INFORMATIONS TECHNIQUES

Défaillance de la pompe d'alimentation

19/01/97/FR

Discovery - Dérivés 300 Tdi

ILLUSTRATION

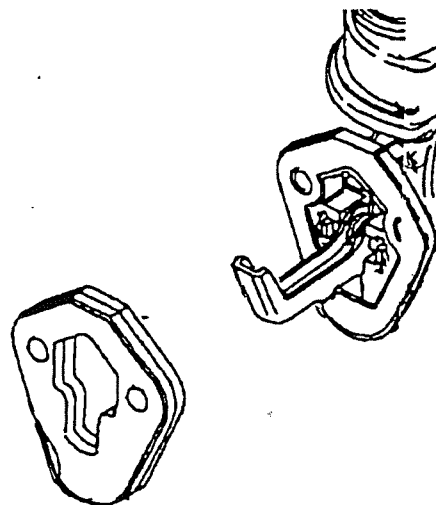
Des enquêtes ont révélé que la pompe d'alimentation dépassait sa course normale, ce qui entraîne sa défaillance prématurée. Cela peut se manifester sous la forme de performances réduites ou d'amorçage difficile de la pompe d'injection lors du remplacement ou du drainage du filtre à carburant.

Pour résoudre ce problème, le service d'études Land Rover a introduit un joint de pompe d'alimentation modifié à partir des numéros VIN ci-dessus pour réduire la course de la pompe.

En cas de réclamation d'un client pouvant indiquer une défaillance de la pompe d'alimentation, poser une pompe neuve avec le joint modifié ERR 7339.

ERR 7339 Joint de pompe d'alimentation

Si la défaillance de la pompe d'alimentation est vérifiée, la remplacer avec son joint. Se reporter au manuel d'atelier, section 19.
